令02原機(峠)077  
令和2年8月31日

国立研究開発法人日本原子力研究開発機構  
人形峠環境技術センター  
核燃料物質使用施設保安規定の変更認可申請の  
一部補正について

核燃料物質使用施設保安規定

新 旧 対 照 表

第2図 品質マネジメントシステム体系図

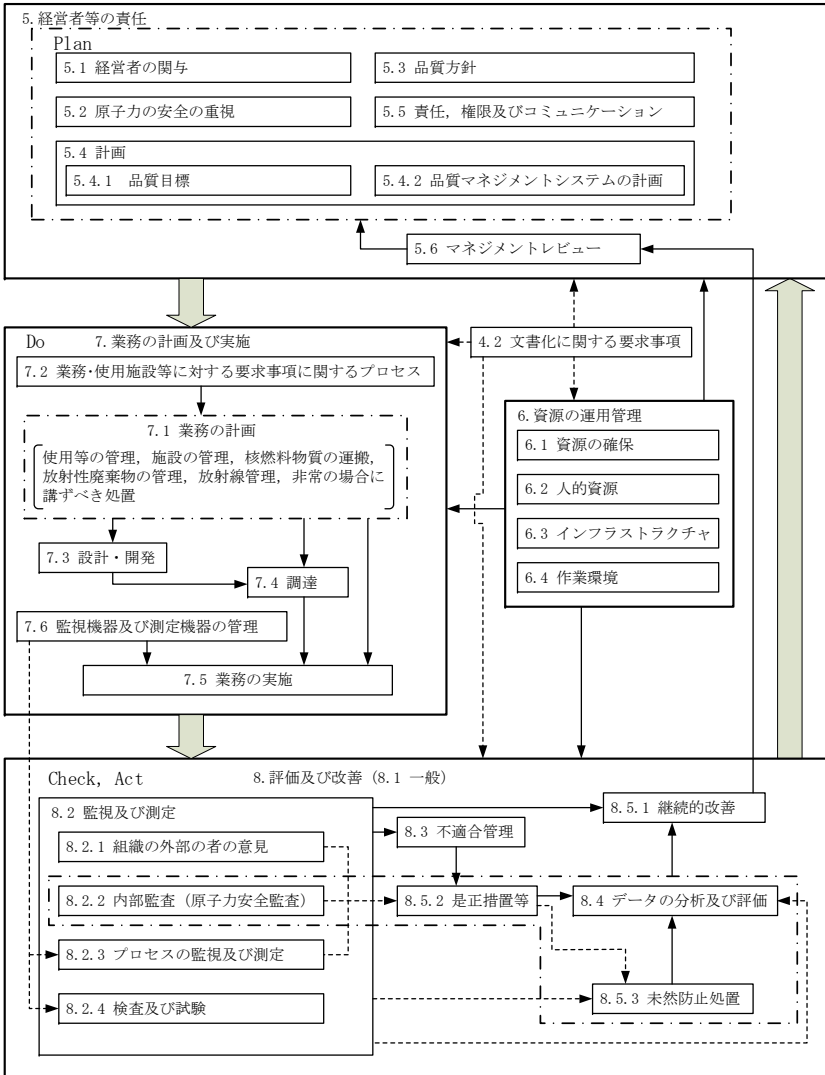
変更の理由 1  
法改正等(品質管理基準規則の制定)に伴う品質マネジメントシステムの見直しにより、品質マネジメントシステム体系図を追加する。
